**istituto autonomo
case popolari**

progetto per la costruzione di alloggi
popolari in S. PANCRAZIO S.no

lotti 37-38 comparto piano di zona 167
- E - di variante

PIANTA PIANO RIALZATO

tav. **3**

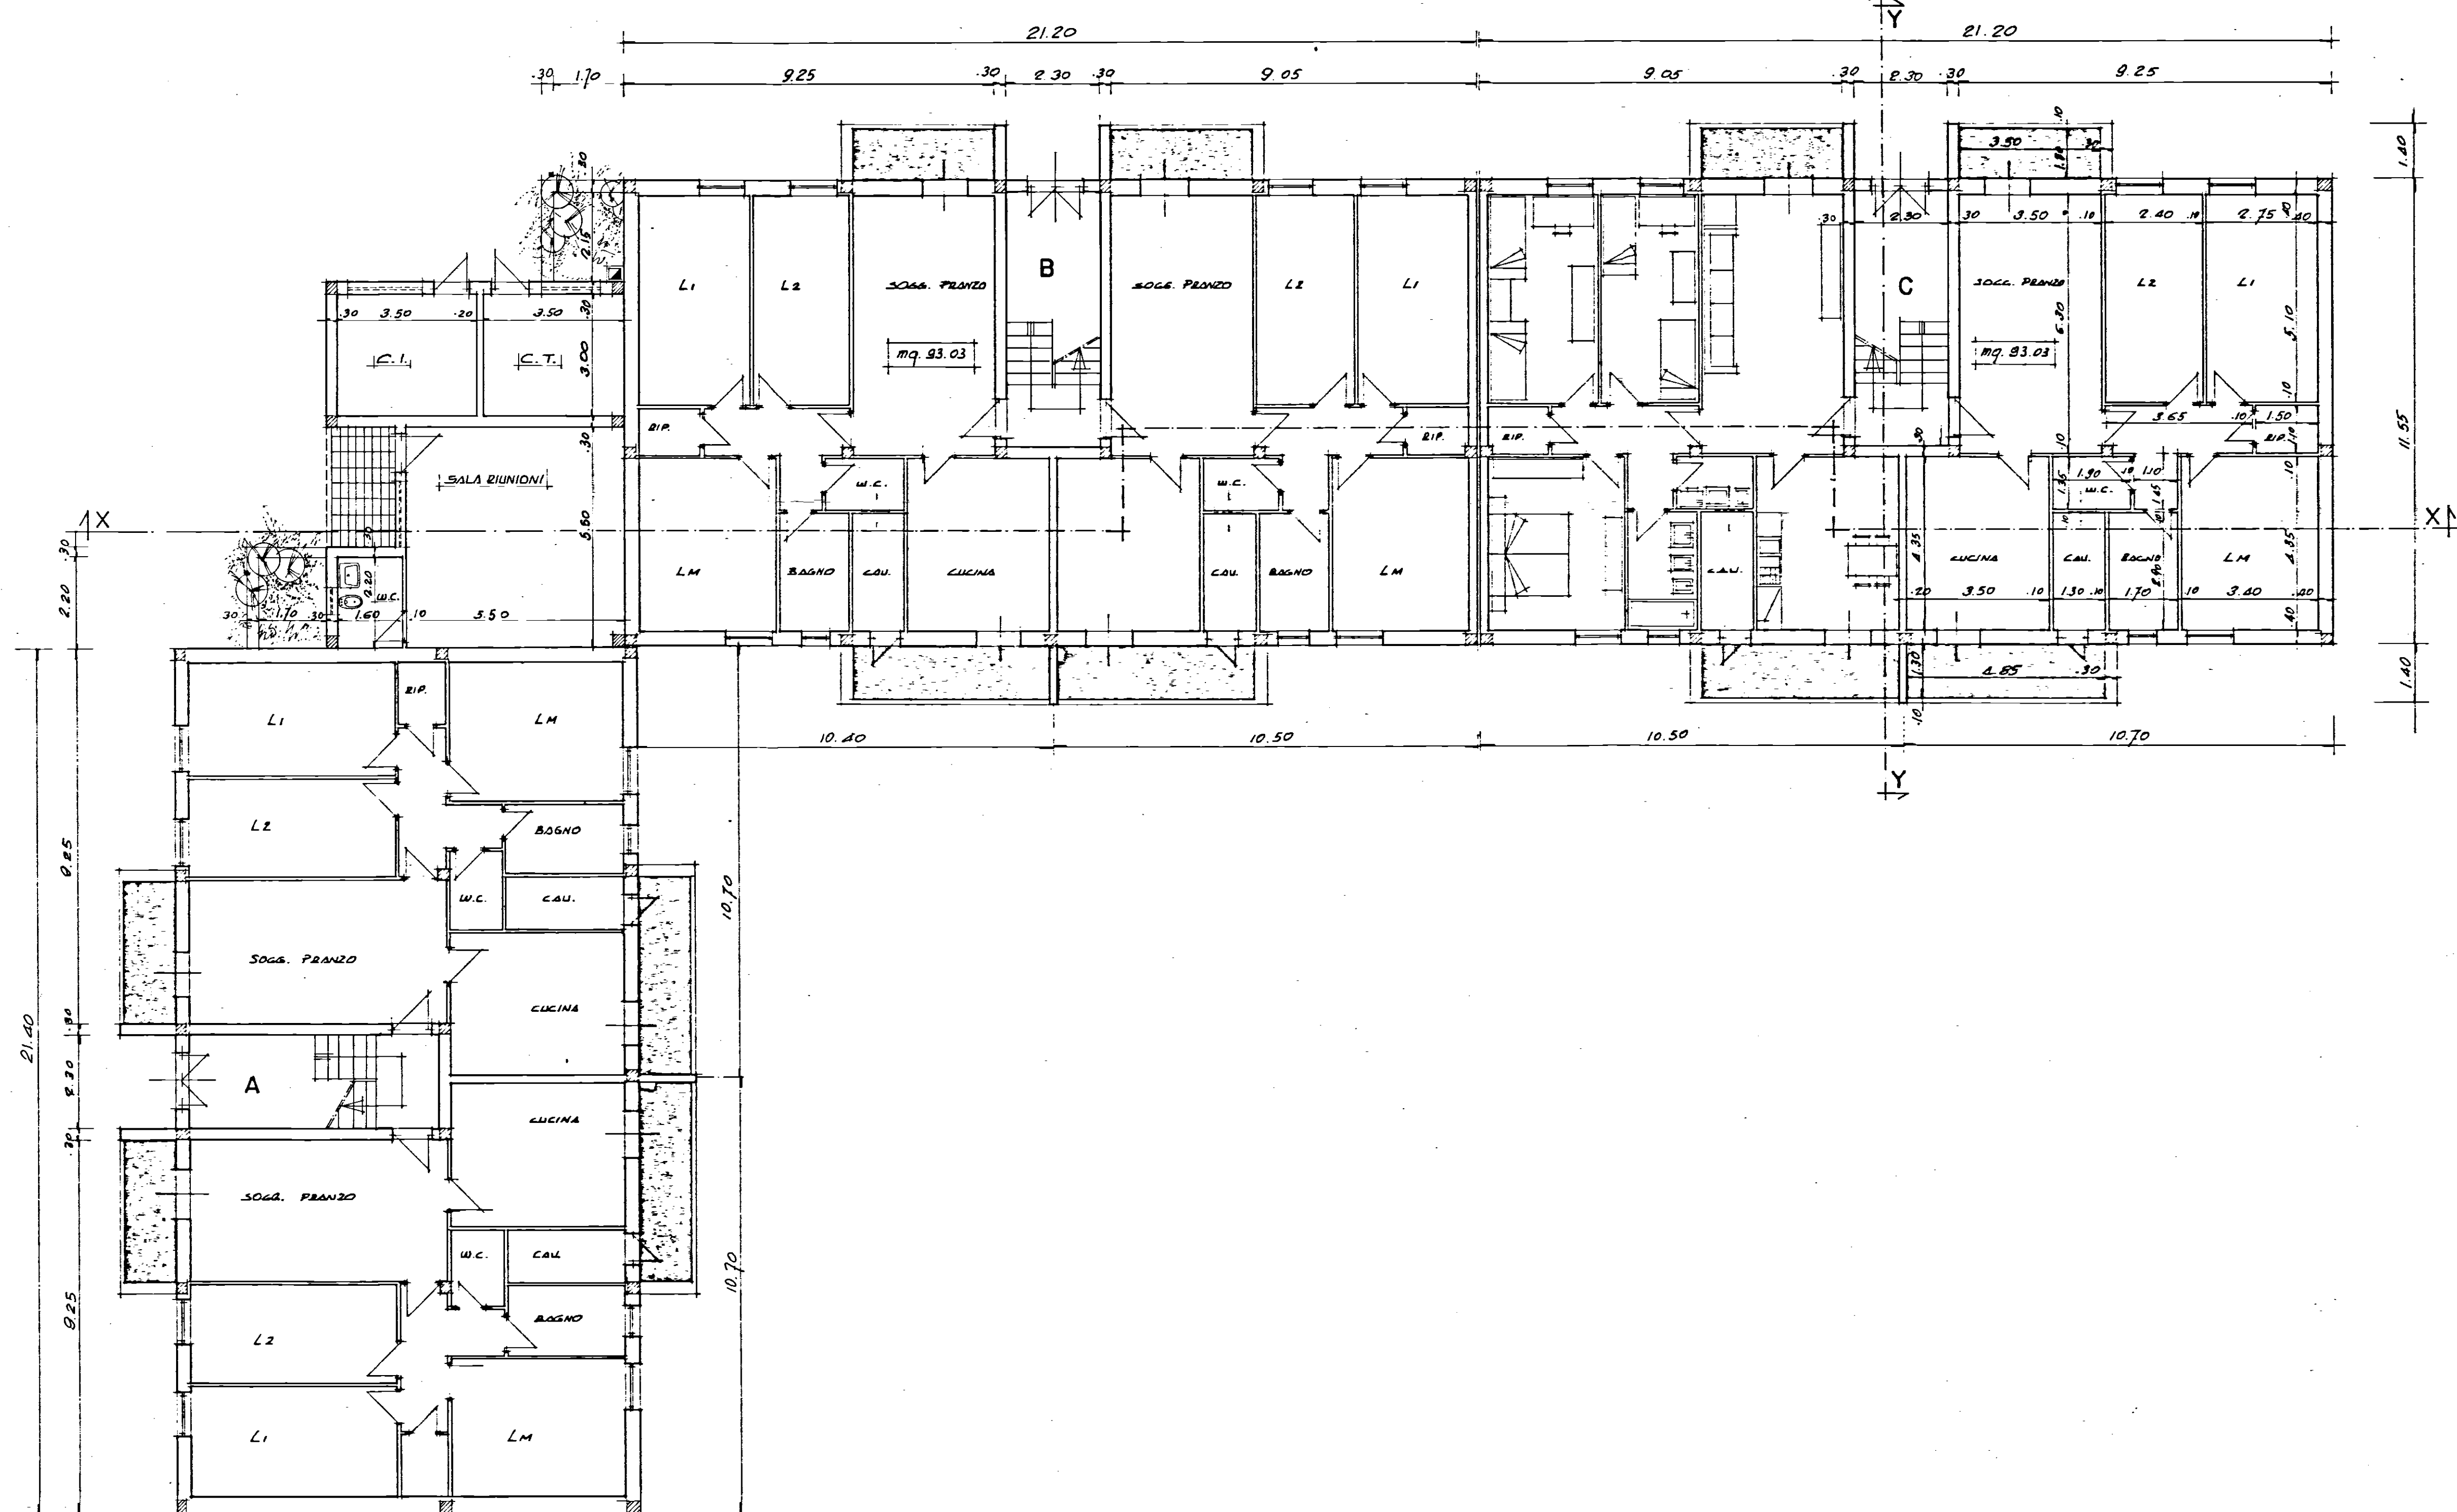
Parere favorevole alle condizioni
di cui alla nota n. 4388/1744
del 9-4-84
